Mission régionale d'autorité environnementale  
NORMANDIE

**Avis  
Régularisation de l'activité de l'usine Ondulys Andelle  
à Fleury-sur-Andelle (27)**

N° MRAe 2021-4025

*Plan de masse du site (source : étude d'impact, p.117)*

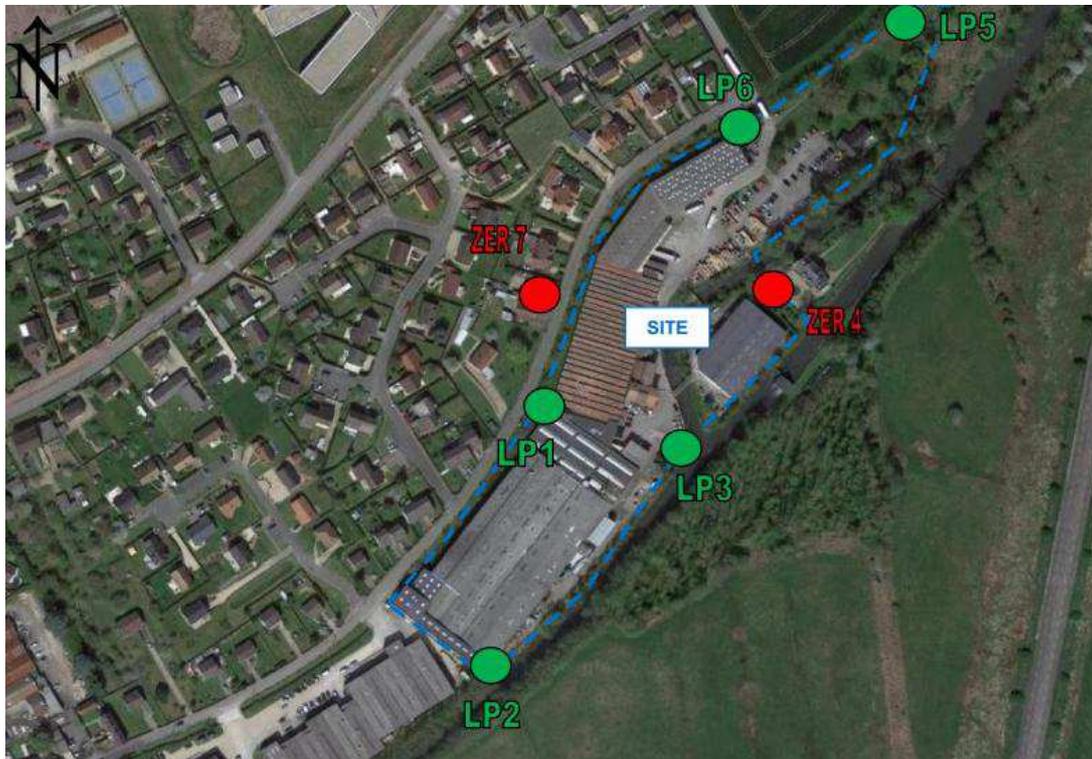
Les valeurs de bruit mesurées en limite de propriété sont conformes à la réglementation, mais les émergences sonores (différence entre les niveaux sonores mesurés lorsque l'installation est en fonctionnement et lorsqu'elle est à l'arrêt) sont toutes supérieures aux valeurs limites, de jour comme de nuit. Des niveaux importants d'exposition au bruit sont donc à signaler dans les zones d'habitat proches de l'usine (points ZER4 et ZER7). Une étude acoustique spécifique a été réalisée en juillet 2020. Elle préconisait la réalisation d'aménagements et notamment l'installation d'isolations autour de certains équipements afin de respecter les valeurs réglementaires en matière d'émergence sonore. La société s'est engagée à réaliser ces aménagements en 2021 et 2022 et à en vérifier l'efficacité par une nouvelle campagne de mesures par la suite. Pour l'autorité environnementale, il conviendra de préciser, à l'issue de ces mesures, d'éventuels compléments à apporter pour permettre, si besoin, de conforter encore ces dispositifs.

***L'autorité environnementale recommande de compléter le dossier en précisant l'avancement de la mise en œuvre des mesures de traitement acoustique. Elle recommande de prévoir les mesures complémentaires permettant de renforcer, si nécessaire, les aménagements effectués.***
